V1.1版本修改说明：1、增加串口UART_RX/TX_AO_B GND 3PIN口；

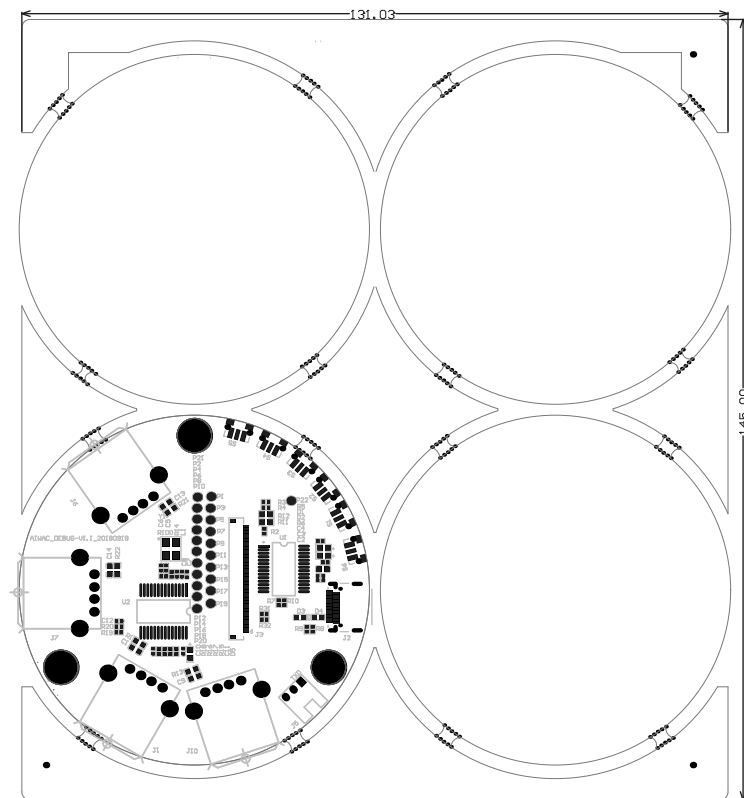
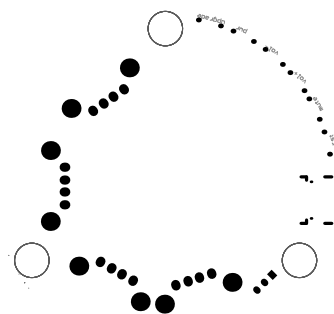
2、TYPE C接口修改封装及连线；3、此版注意增加USB HUB参数修改。
